OBERGESCHOSS

BAUVORHABEN BOLKERSTR. 28
BAUHERR: SCHUHHAUS MEYER K.G.
D'DORF, DEN 10.3.60 DER ARCHITEKT:

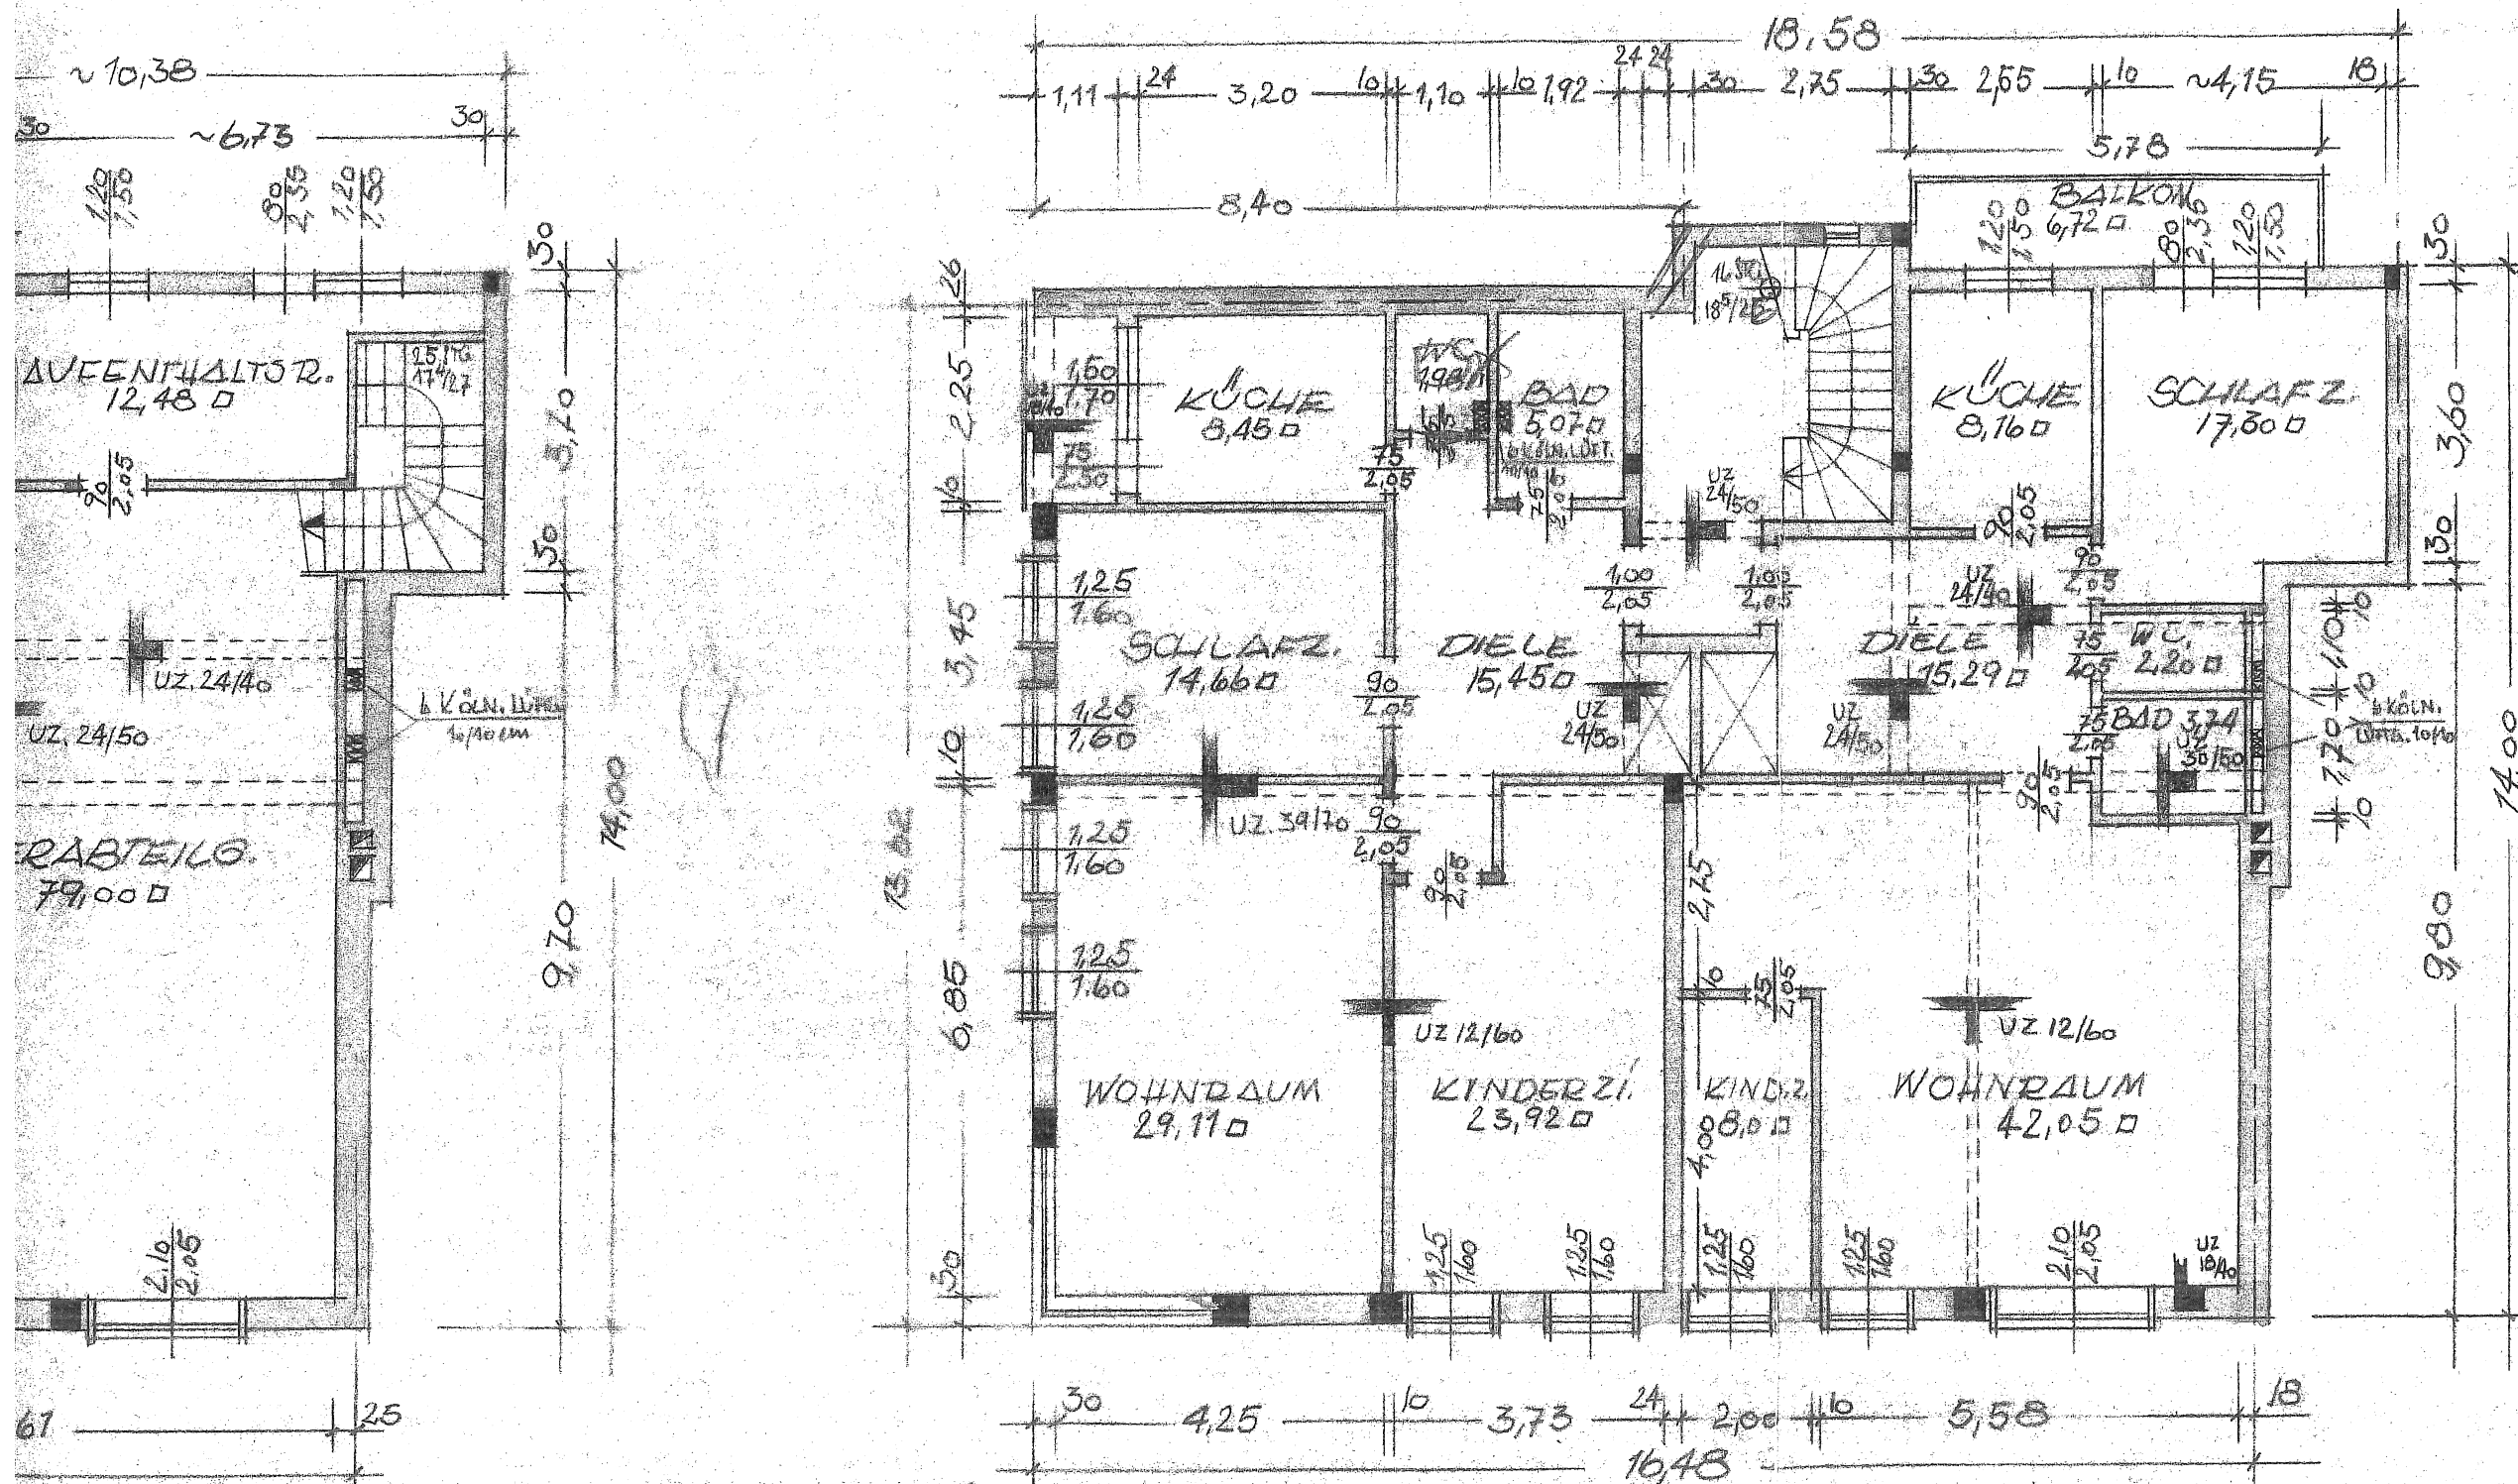
Wände, die verschiedene Wohnungen voneinander oder auch Wohnungen von allgemeinen Verkehrsflächen und gewerblichen Räumen trennen, müssen ausreichenden Schutz gegen Luftschall besitzen. Ebenso müssen Decken gegen Luft- und Trittschall ausreichenden Schutz bieten. (§ 13, 12 und § 15,7 der Bauordnung und DIN 4109 Beiblatt.)
